Temat:	Modernizacja sieci wodociągowej wraz z przyłączami obejmującej rejon ul. Konstytucji 3-go Maja w Mikołowie.	Akawai Projektowanie i Nadzór Inwestycji Kielce ul. Zagórska 195/3
Studium:	Projekt czasowej organizacji ruchu	
Tytuł:	Etap 1	
Projektował:	mgr Marcin Traczyk	Podpis:
Skala:	Branża:	Data:
1: 500	inżynieria ruchu	12.2016r
		Nr rysunku:
		1

STAROSTA MIKOŁOWSKI

Dotyczy: projektu czasowej organizacji ruchu drogowego

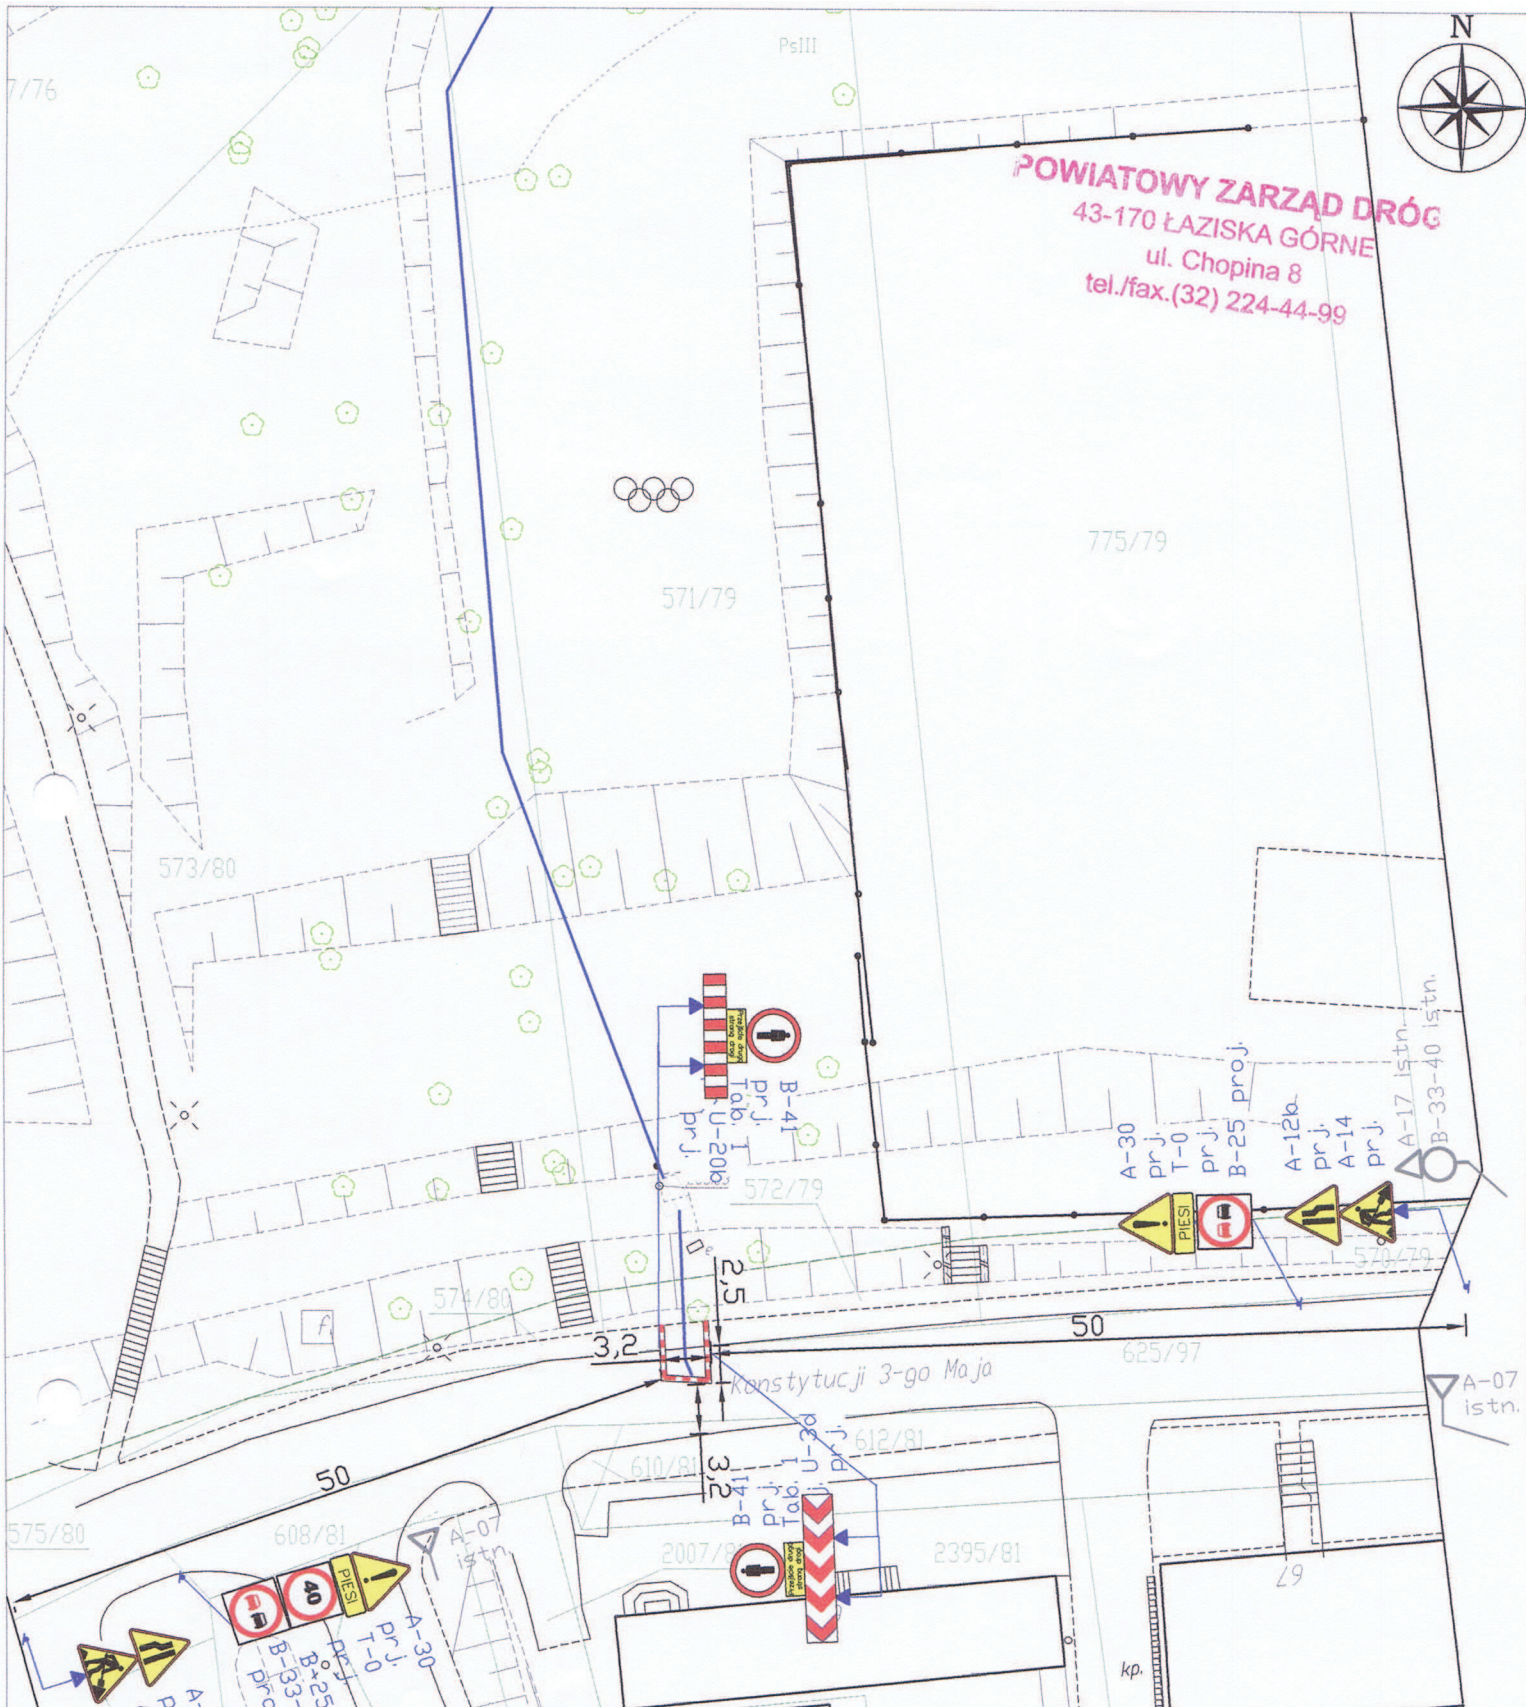
1. Na rysunku nr 1 nie naniesiono oznakowania istniejącego. Należy uzupełnić brakujące oznakowanie.
2. W rejonie prowadzonych robót należy wprowadzić ograniczenie prędkości do 40km/h oraz zakaz wyprzedzania.

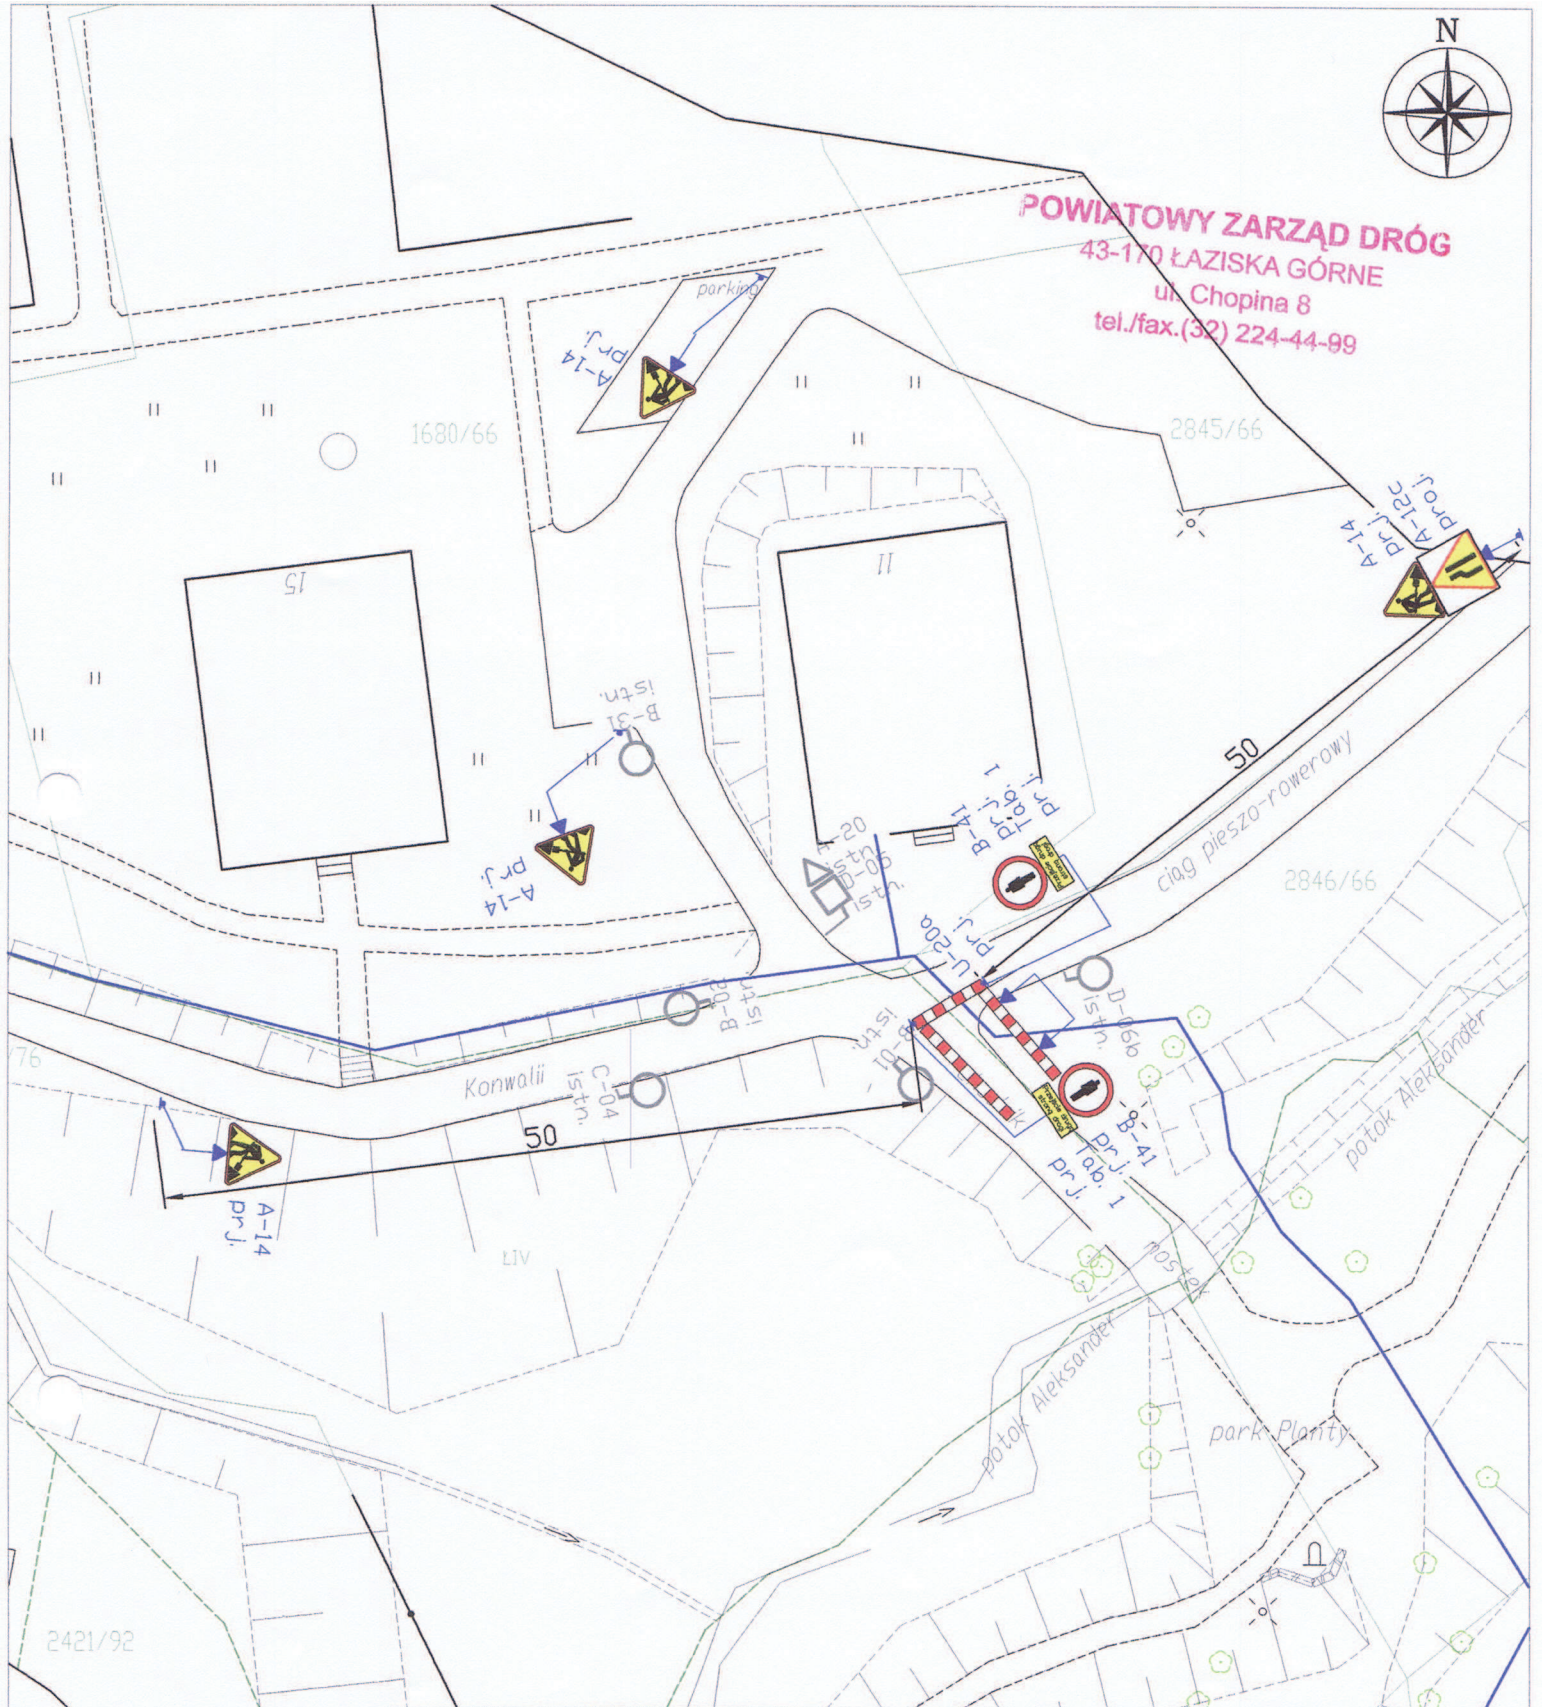
- na rys. nr 2 ÷ 5 należy umieścić pod znakiem A-14 odpowiednio znaki A-11 b i A-11 c.
